# **ACLARACIONES**

## **ESTUDIO DE IMPACTO AMBIENTAL CATEGORÍA II**

**“PLANTA SOLAR FOTOVOLTAICA HELIOS  
APOLO SOLAR”**

Respuesta a nota DEIA-DEEIA – AC- 0069-2005-2022, del 20 de mayo de 2022, con relación primera aclaratoria al Estudio de Impacto Ambiental (EsIA) Categoría II, titulado “**PLANTA SOLAR FOTOVOLTAICA HELIOS APOLO SOLAR**”, cuyo promotor es HELIOS APOLO SOLAR, S. A. ubicado en el corregimiento de Rincón, distrito de Gualaca, provincia de Chiriquí.

**PLANO DE ÁREAS OCUPADAS POR EL PROYECTO DENTRO DE**

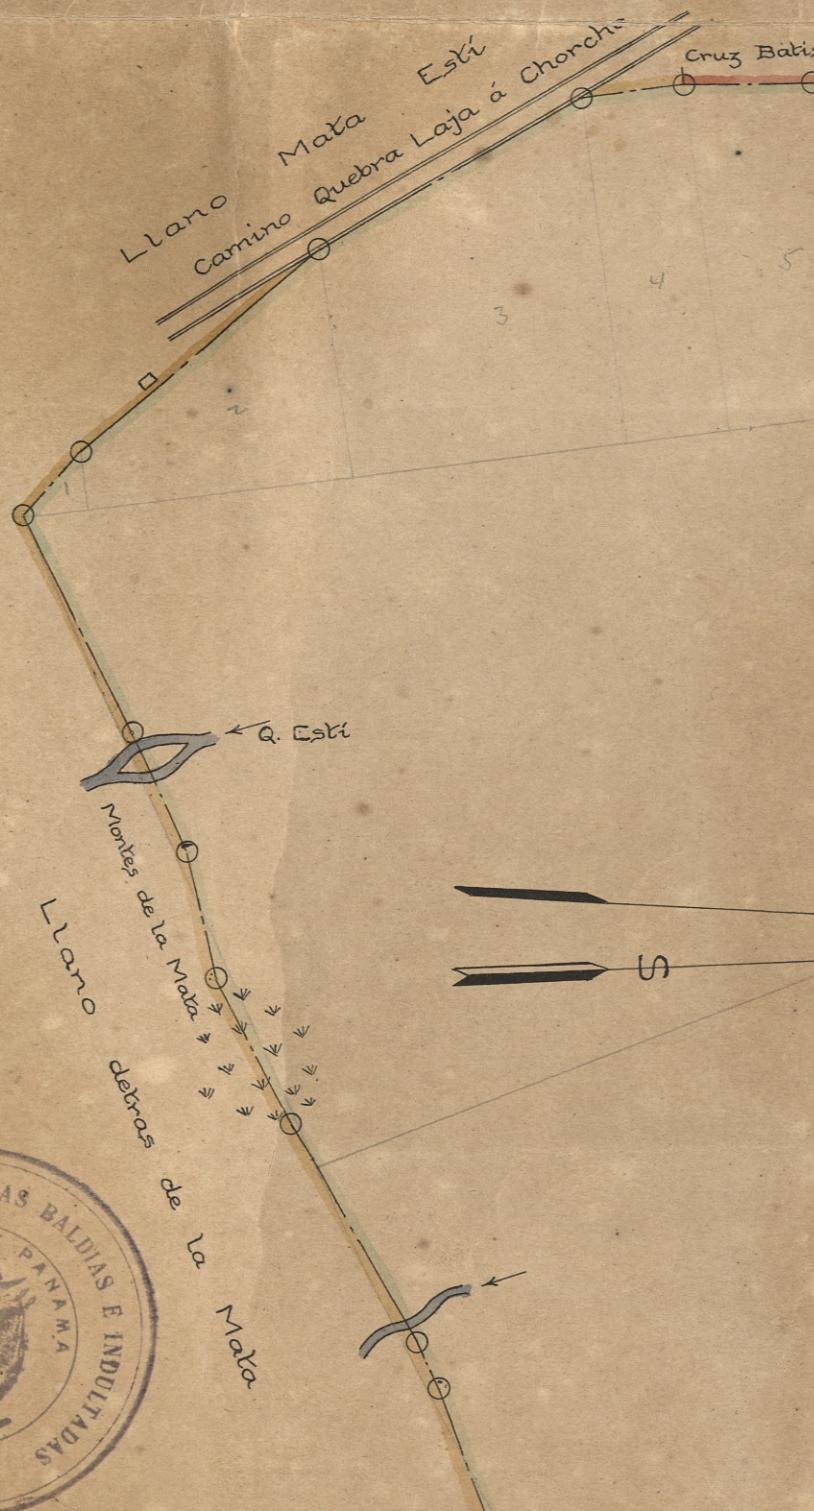
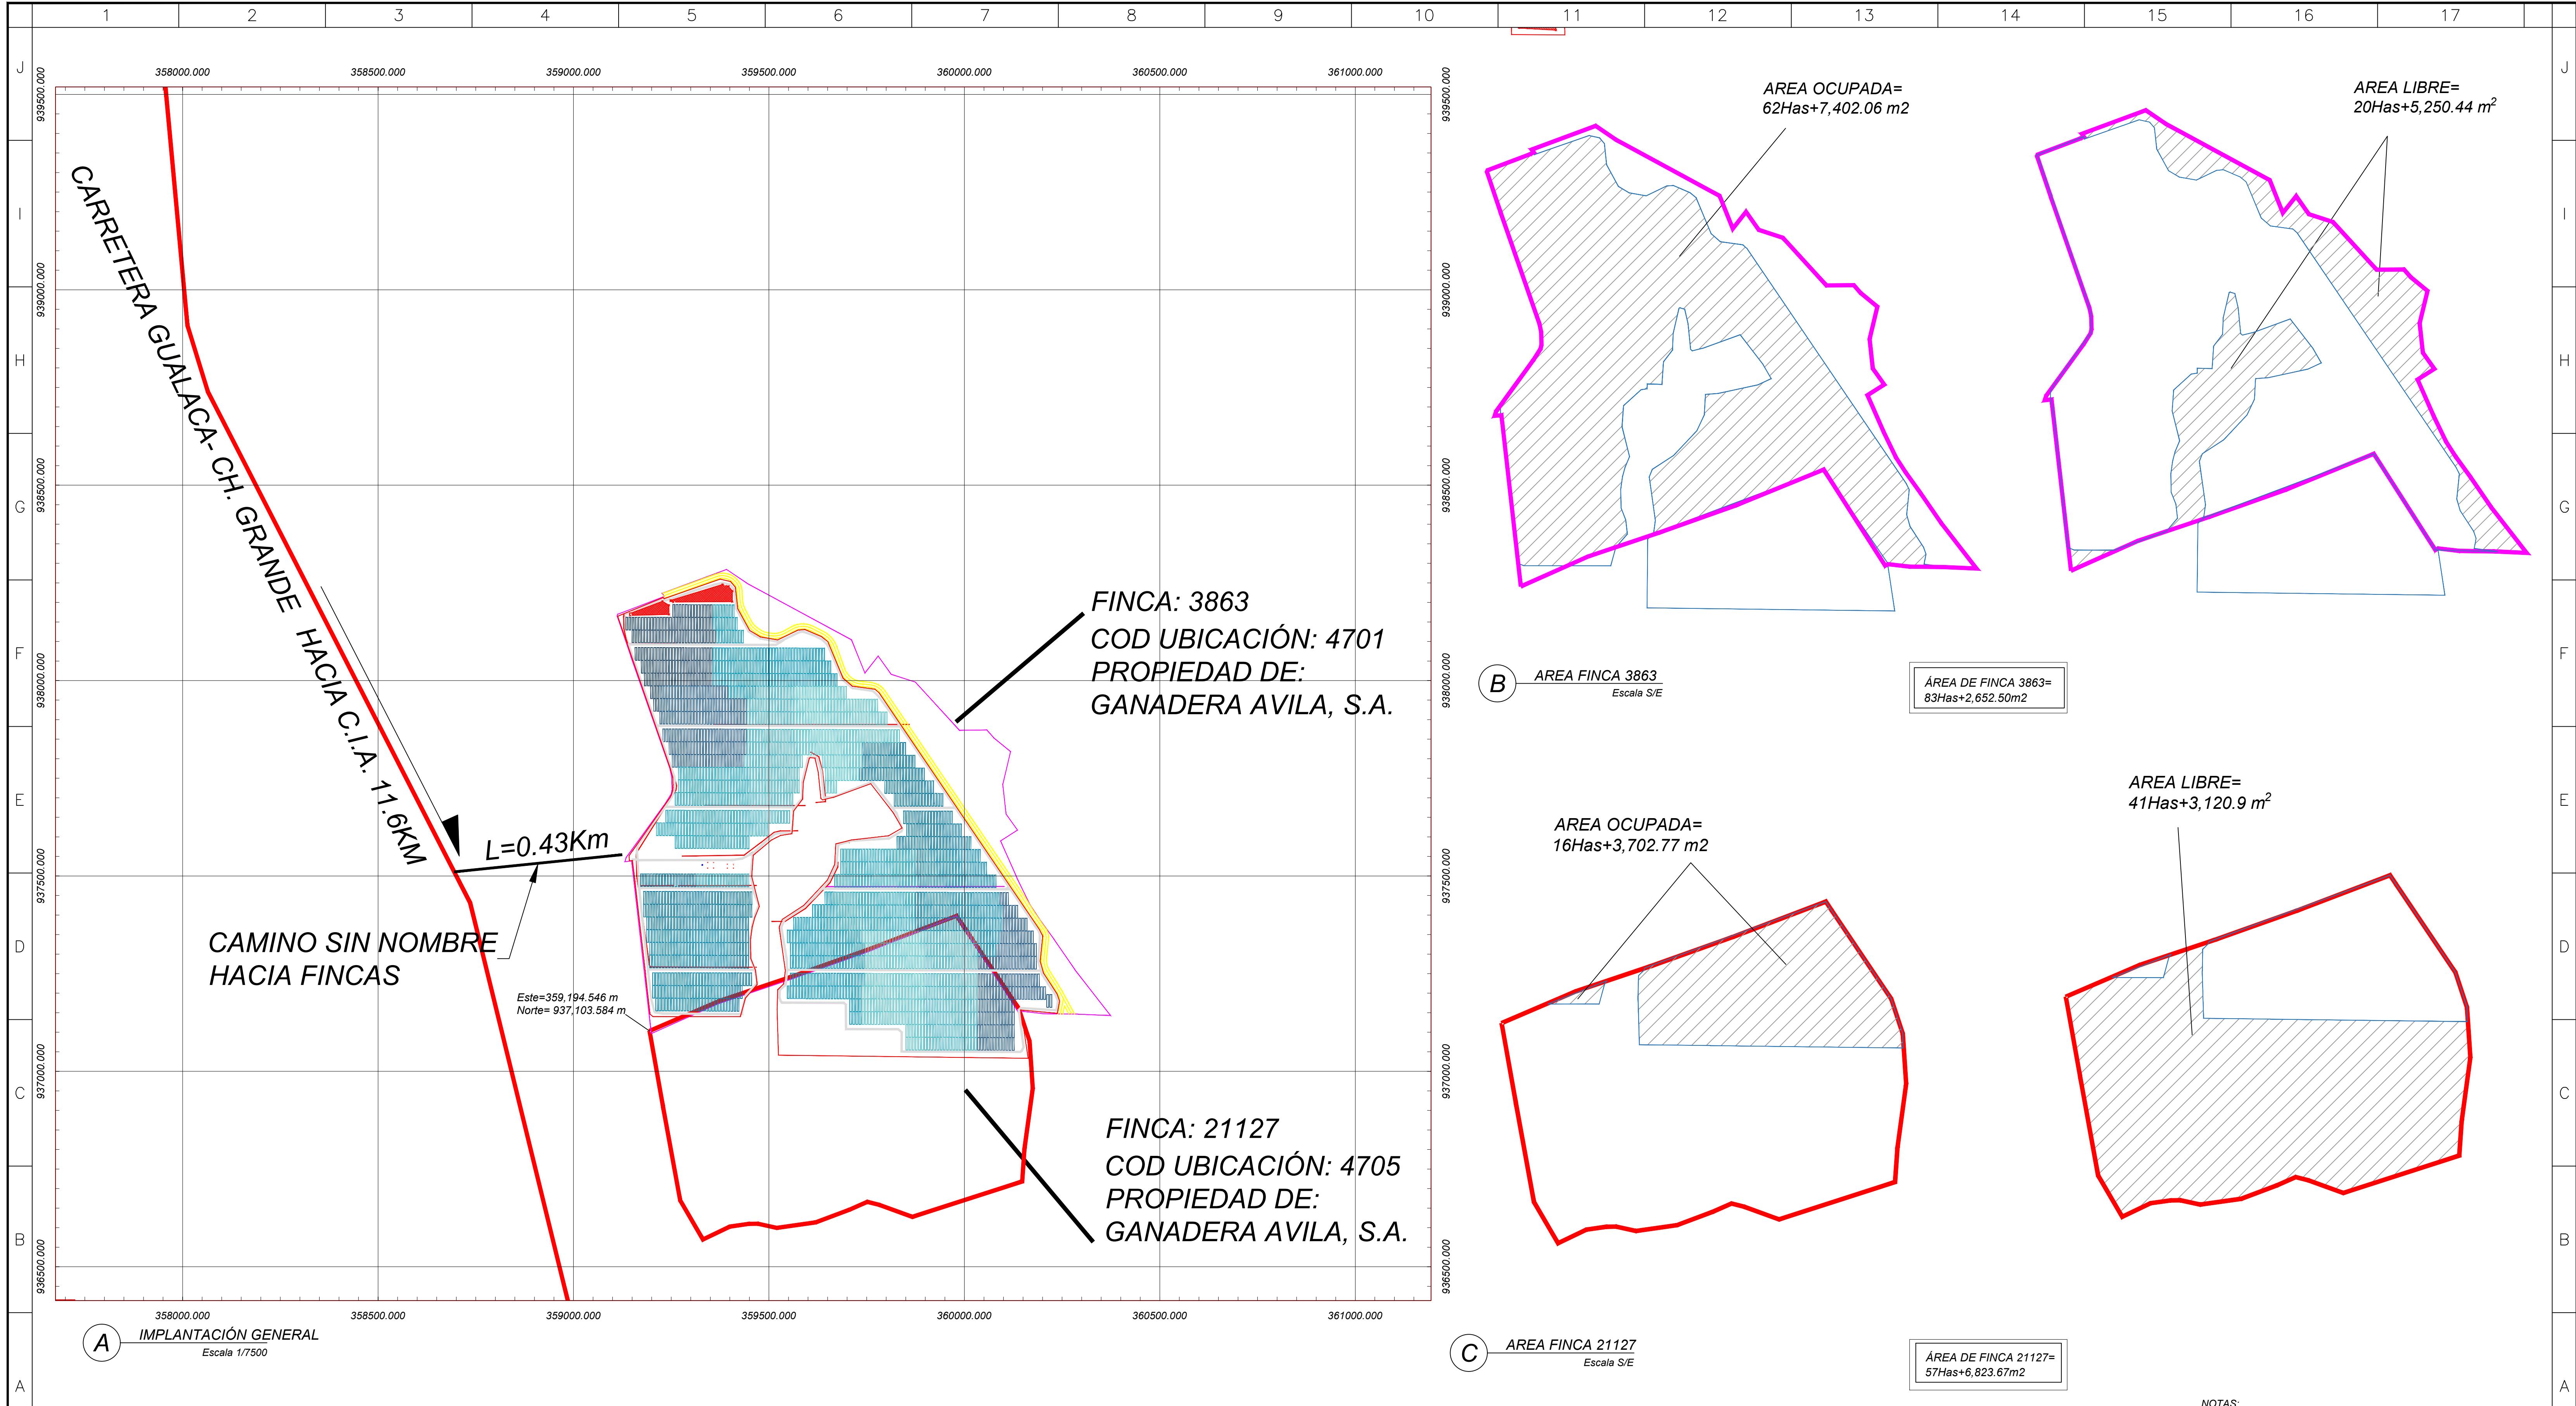
**1. En el informe técnico de inspección N° 007 2022, emitido por la Dirección Regional de Chiriquí, señala: El polígono del proyecto es atravesado por una servidumbre pública (camino de tierra) que va desde Rincón hasta Higuerón, el cual posee una cerca viva y árboles en su día de su alineamiento. Dicho camino en los planos no se encuentra marcado como una servidumbre. Durante la inspección se realizó cuestionamiento a la consultora ambiental y la misma Indicó que posiblemente el camino será trasladado hacia el este del polígono” Por lo antes descrito se solicita:**

- a. Presentar plano catastral de la finca 3863 y 21127 (original o copia autenticada).

- b. Aclarar si el camino existente que conecta ambas fincas es un camino legalmente constituido

Adjunto anexo N°1 plano de áreas ocupadas por el proyecto dentro de cada finca, adicional el plano de la finca madre el cual data del año 1914, de donde se originaron las dos Fincas 3863 y 21127, en el que se observa el inicio y fin del camino, sin embargo, no la trayectoria del mismo, por encontrarse el camino dentro de esta finca madre de 1914, el mismo tiene un criterio privado, ya que nunca ha sido segregado de la misma, y está dentro de su cabida superficial. Se adjunta adicional nota del municipio donde informa la solicitud de GANADERÍA ÁVILA, S.A. para sello de

planos y visto bueno para hacer cambio alineamiento de camino con servidumbre (ver anexo N°2).

***MAPA DE SERVIDUMBRE DE PROTECCIÓN HIDRÁULICA DE LA  
QUEBRADA DE ESTÍ.***

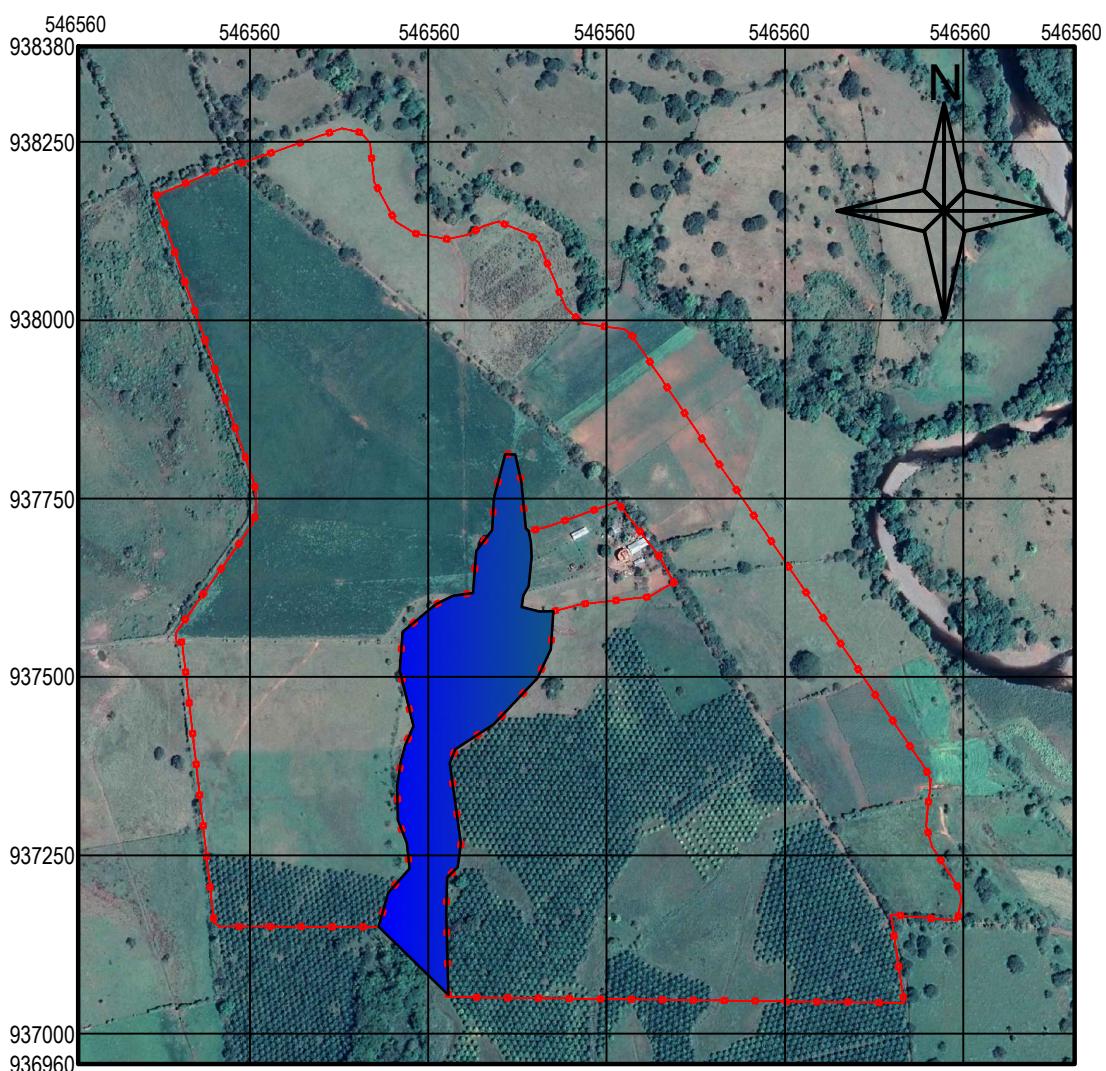
**2.Mediante MEMORÁNDUM DSH- 381- 2022, la Dirección de Seguridad hídrica mediante el informe Técnico DSH- 033- 2022, indica que “...en cumplimiento del numeral 2 del artículo 23 de la Ley N° 1 del 3 de febrero de 1994”, por el cual se establece la Legislación Forestal en la República de Panamá dictan otras disposiciones queda prohibido el dañar o destruir árboles o arbustos en área que bordean nacimientos de agua en los cerros en un radio de 200 metros. Adicional, el promotor debe dejar en ambos lado de las fuentes hídricas una franja de voz que igual o mayor ancho del cauce, en qué en ningún caso será menor de 10 metros medida de la parte superior del talud hacia dentro del proyecto”** considerando que, mediante Informe Técnico número 007 2022 la Dirección Regional de Chiriquí, indica que hay un afloramiento de agua en las coordenadas 359514E- 937608N y..... que en la parte Este del proyecto se visualiza otro cuerpo de agua denominado quebrada los Espinos, dicho cuerpo de agua se encuentra represado, dando lugar a un espejo de agua...” y en el informe técnico SSHCH-021- 2022, de la sección de Seguridad Hídrica Regional de Chiriquí señala: “en la inspección se pudo observar que existe un afloramiento estacional, se encuentran las coordenadas 359415Me, 937117mN este fluye que se une a la quebrada el Esti, en esta área Se observa buena cobertura de bosque de galería”, ambos afloramiento no fueron mencionados en el Estudio Impacto Ambiental, además en la página 423 el Estudio Hidrológico de la Quebrada de Esti se presenta recomendaciones con respecto al área de protección hidráulica o retiros apropiados de protección en el emplazamiento ubicación de infraestructura del proyecto. Por lo antes señalado, se solicita presentar:

**a. Coordenadas UTM de ubicación de la zona de protección hidráulica con respecto a la ubicación de las infraestructuras del proyecto:** La zona de protección hidráulica que se estableció para el drenaje de la quebrada Estí, ubicada dentro del ADP (área directa del proyecto), es aquella área que se deja libre en función de distancias seguras entre el cauce de crecidas de la quebrada Estí, y el límite de implantación de las infraestructuras. En este caso el área segura está comprendida entre el cauce de la quebrada De Estí, en crecidas y al vallado que se colocará en el perímetro donde se ubicaran las infraestructuras.

En el anexo N°3 se adjunta Mapa de servidumbre hidráulica de la quebrada De Estí.

El área de protección es de 84,966.61m<sup>2</sup> y las coordenadas UTM, WGS 84, son:

**ANEXO 5.  
PLANO DE IMPLANTACIÓN BÁSICA**

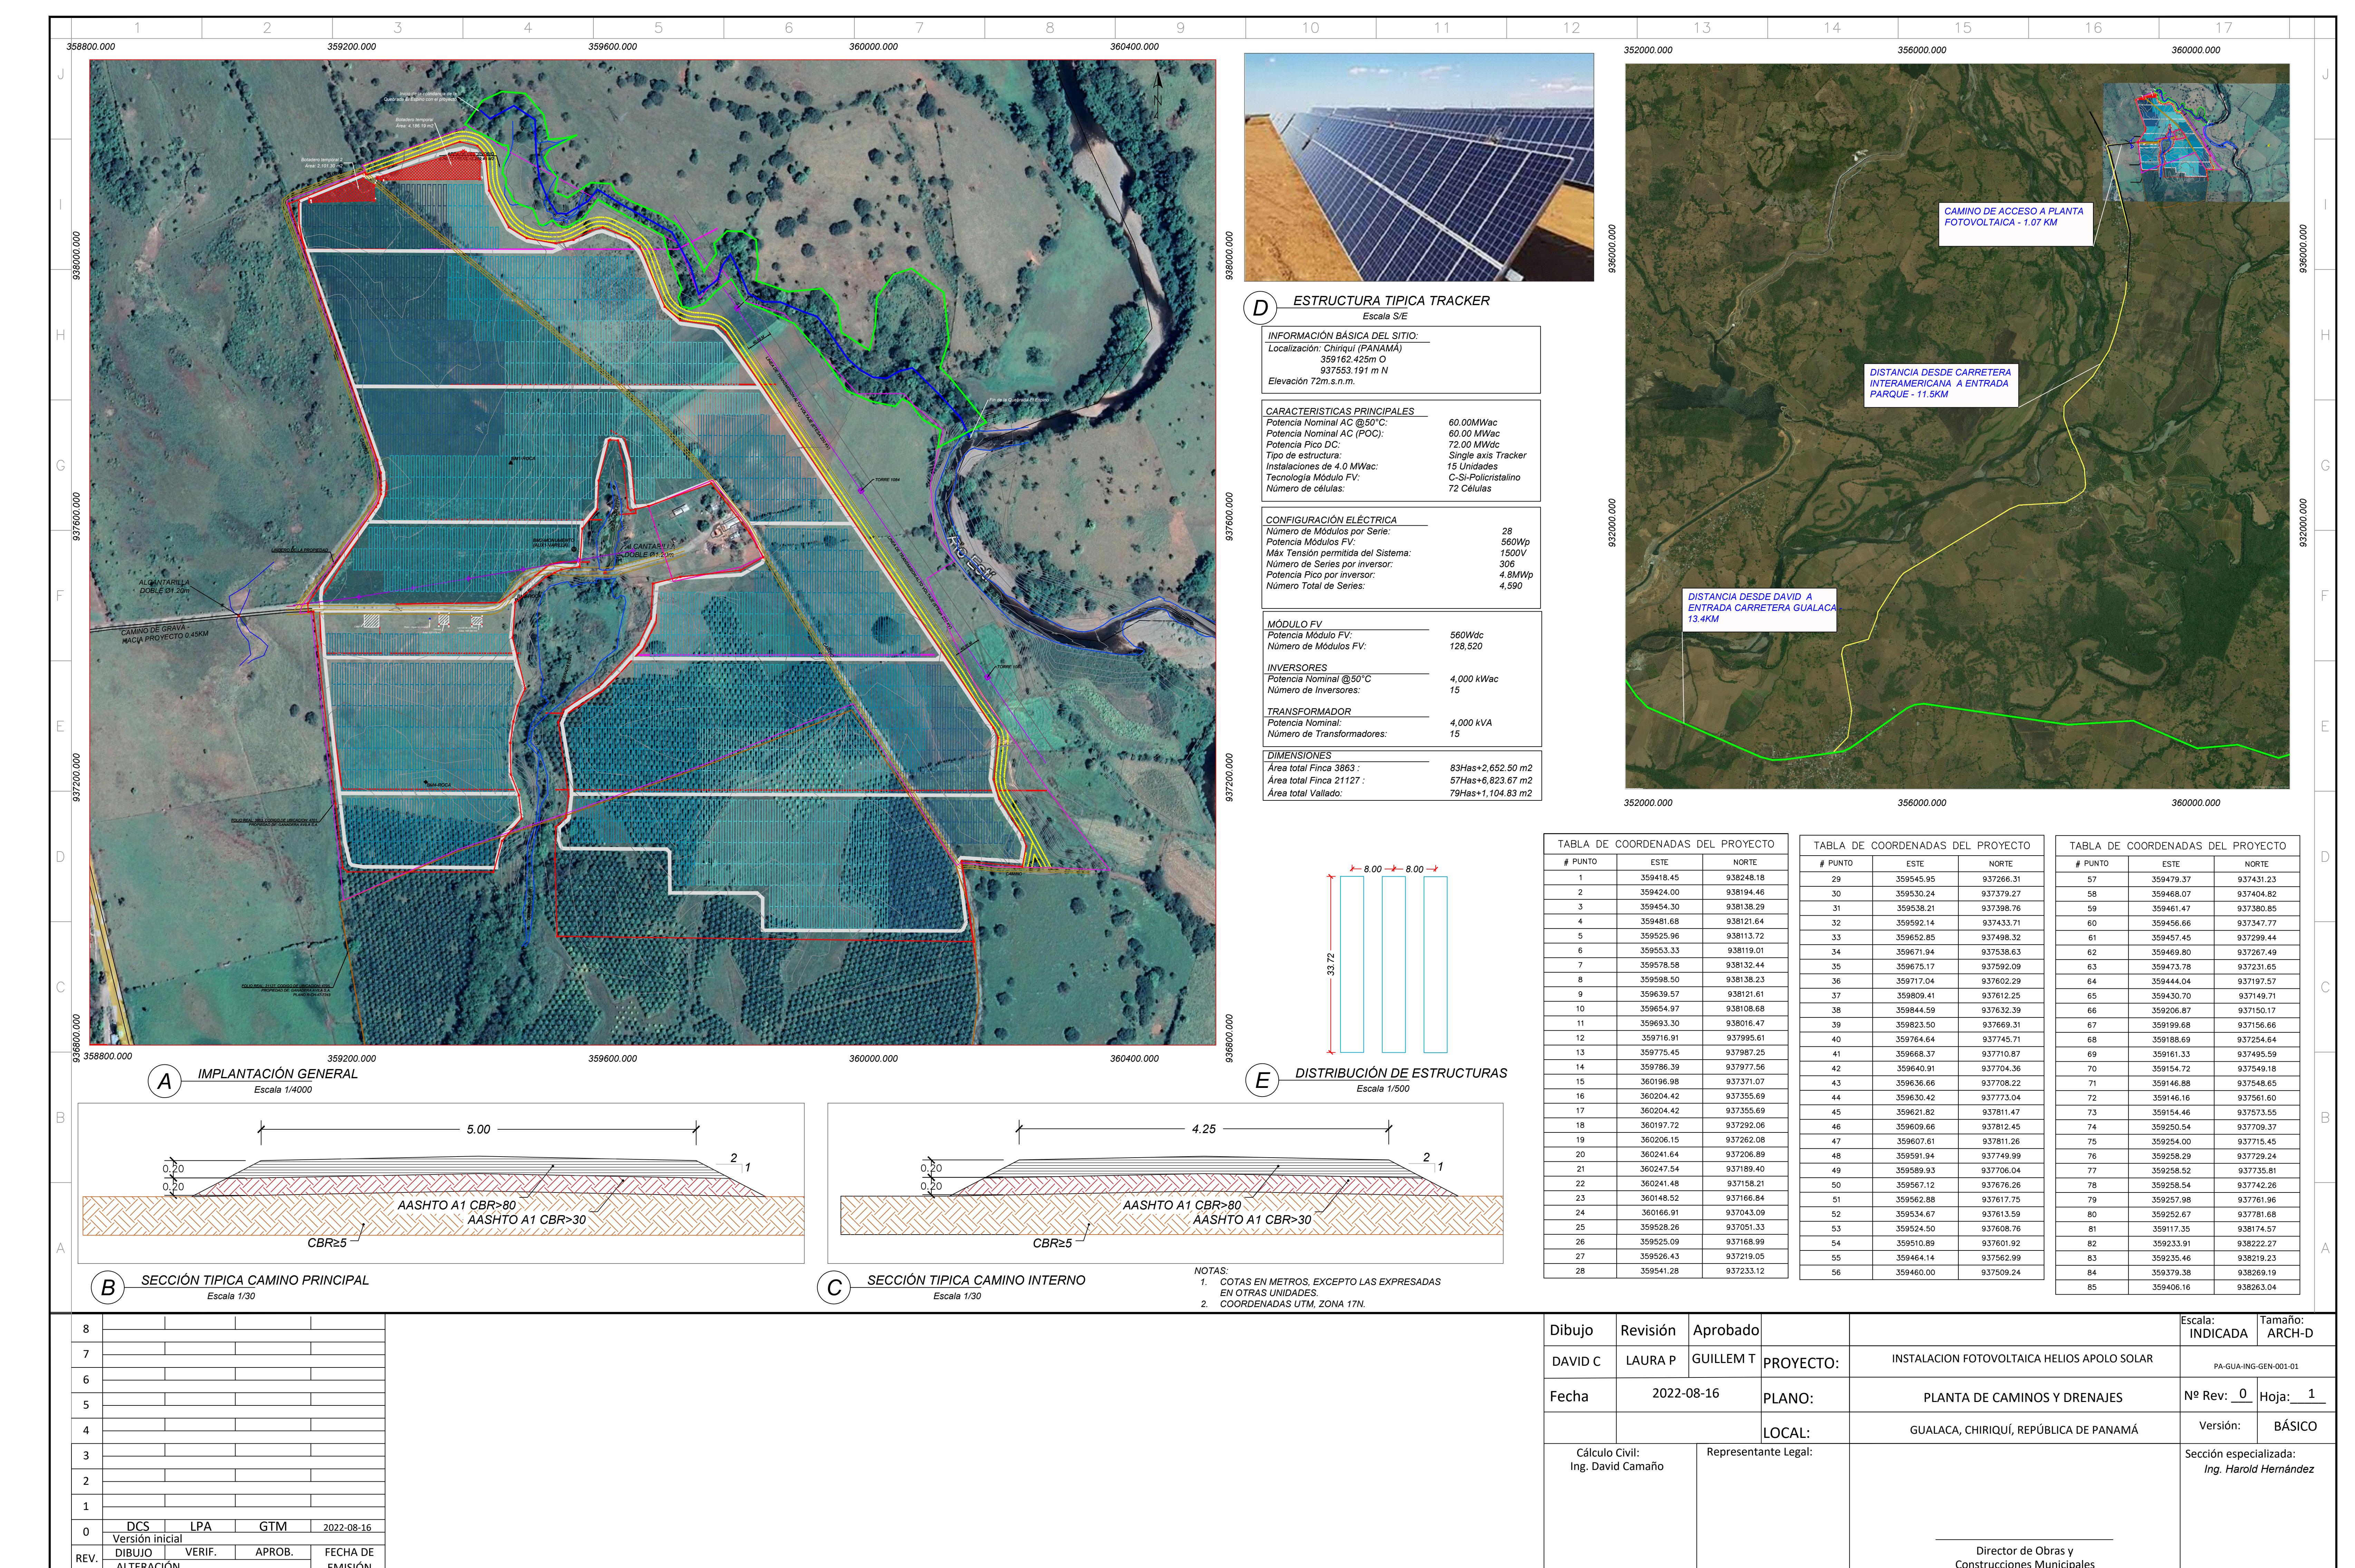
**3. Aunado a lo anterior y considerando que la página 96 del EsIA, punto 5.4.2 Construcción/Ejecución se indica “los módulos eran distribuidos sobre el terreno en un área 75 hectáreas más 6152.41 m<sup>2</sup>...” sin embargo, la verificación de las coordenadas generada por el DIAM mediante MEMORANDO UN DÍA 0532 DEL 2022, recibido el 5 de mayo de 2022, informa que; “...no se puede generar polígono ya que el punto uno se dispara fuera del área del estudio...” y con la verificado se hace la observación que los datos del polígono, en la trayectoria de la línea, caen en el corregimiento de Rincón y Gualaca” por lo que se solicita:**

Se realizó una adecuación del área de afectación directa del proyecto con una totalidad de 79 has+ 1104.83 m<sup>2</sup>, sin embargo, se mantienen los mismos impactos. El aumento de área es sobre la zona de cultivo de palma aceitera, pasando de 15 hectáreas a 19.96 hectáreas. Por tal razón se adjunta plano de implantación básica del proyecto que incluye la ubicación del proyecto y las coordenadas del polígono (ver anexo N°5), Mapa de cobertura vegetal (anexo N° 6) y mapa de uso de suelo (anexo N°7).

El plano de implantación básica del proyecto se describe cantidades y la distribución de módulos fotovoltaicos (ver anexo N°5).
